MUSEOVIRASTO
RAKENNUSHISTORIALLINEN
ARKISTO

Kertomus Laukaan kirkon tapulin tutkimuksesta ja Hartikan kirkonpaikan tarkastuksesta .2.7. 1965.

LAUKAAN KIRKON TAPULI

kellohuoneen ja lanterniin välisen pohjan periaatepiirros

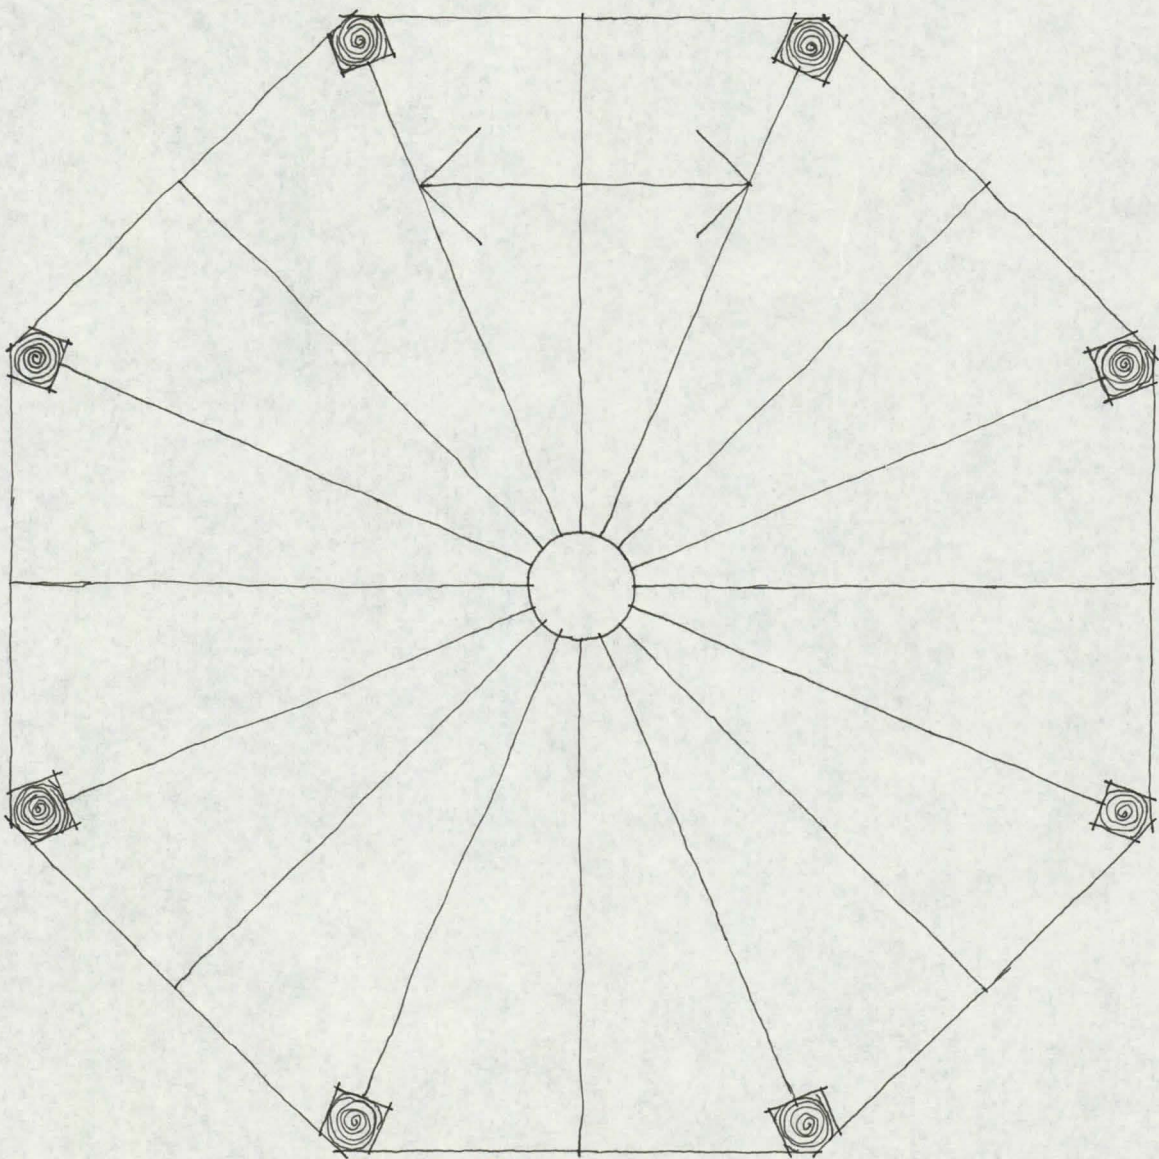
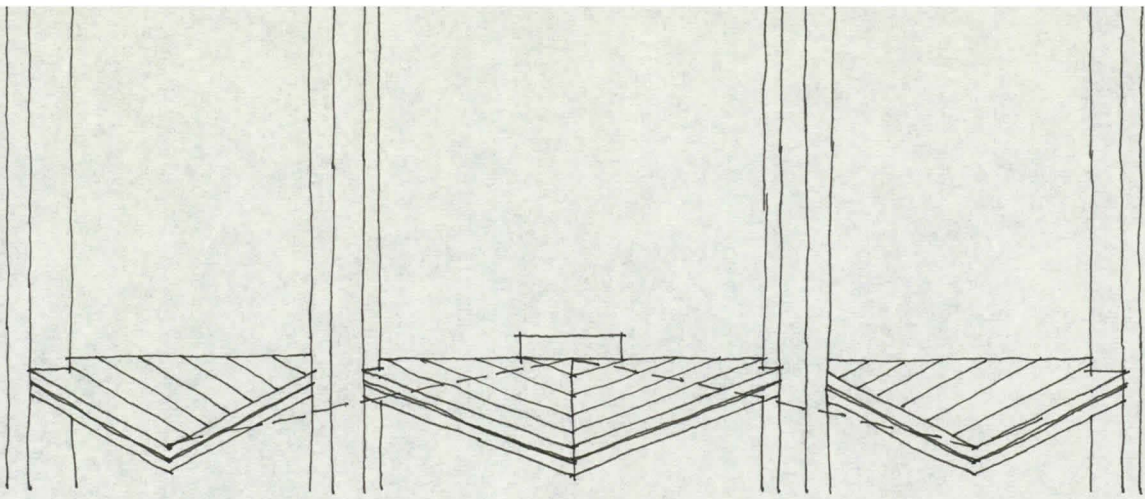
Paikalla saatoin todeta, että kyseinen välipohja on kauttaaltaan tuohikerroksella eristetty ja tervatuilla laudoilla kattettu. Kahdeksansivuinen pohja-ala on siten taitteinen, että jokaisen sivun keskelle johtaa laskeva kuvetaite oheisen kaaviopiirroksen mukaisesti. Lanterniin katon pilareissa on merkkejä (haalistumisjälkiä, nauloja) pilareita myös sisäpuolelta peittäneestä ^{YVO} ~~muur~~rauksesta. Lanterniin valoaukkojen luukut vaikuttivat sekundäärисiltä.

E.o. perusteella pidän ilmeisenä, että tapulin lanterniini-kerros on alunperin rakennettu avoimeksi ja vasta myöhempien korjausten yhteydessä suljettu luukuilla.

Tapulin korjaustyöt olivat siinä vaiheessa, että käytännön johtopäätöksen tekeminen oli suoritettava paikalla. Neuvotteltuani arkkit. Parkkonen kanssa puhelimitse asiasta esitin Laukaan srk:n kirkkohallintokunnalle, - joka oli sattumalta koolla käyntini aikana - että tapulin lanterniin luukut poistetaan ja lattian vedenpitävyys varmistetaan kuparipellityksellä. Kirkkohallintokunta hyväksyi ehdotuksen, josta jo alustavasti oli tehty prof. Ruusuvuoren toimiston taholta esitys mahdollisesti kysymykseen tulevana ratkaisuna.
